令和4年7月5日
関西電力株式会社

美浜発電所1号炉及び2号炉 廃止措置計画変更認可申請における
被ばく評価パラメータの一部設定誤りについて

添付三及び四における被ばく線量計算の流れ

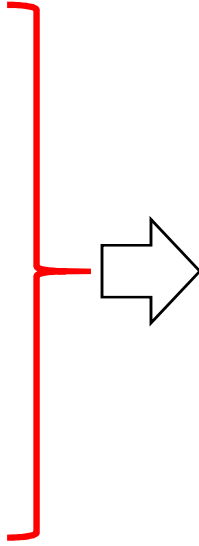
解体工事により放射性廃棄物の放出量を計算する際に、**解体対象機器毎に「熱的切断および機械的切断」に紐づいたパラメータ**及び「解体時期」を設定するが、一部の機器に対して解体工法を誤って設定。

- (解体工法に紐づいたパラメータ (例))
- 熱的切断 : 飛散率 70%、フィルタ捕集率 0%
- 機械的切断 : 飛散率 30%、フィルタ捕集率 99%

【廃止措置計画記載】解体工法については、解体機器に応じて、周辺公衆の被ばく低減、労働災害防止等の観点から、基本的にはバンドソー等を用いた機械的切断により実施する。ただし、放射線業務従事者の被ばく低減、労働災害防止等の観点から、作業性向上及び作業時短縮を図るため、タンク類、大口径配管（一次冷却材配管のようなステンレス製で特に板厚の厚い（板厚約100mm）材質の配管を除く。）等の大型機器の解体においてはプラズマ溶断等の熱的切断により実施する。

現在の記載 (例)	正しい記載
加圧器逃がしタンク	加圧器逃がしタンク 「4」(熱的切断)
一次系純水タンク	一次系純水タンク 「4」(熱的切断)
ガス減衰タンク	ガス減衰タンク 「4」(熱的切断)
100A超配管	100A超配管 「4」(熱的切断)
100A以下	100A以下 「3」(機械切断)

解体工法→作成者(社員)が入力※
「4」であれば熱的切断のパラメータ、
「3」であれば機械的切断のパラメータ、
が計算時に選ばれる。
※「解体時期」についての誤りはなかったことを確認
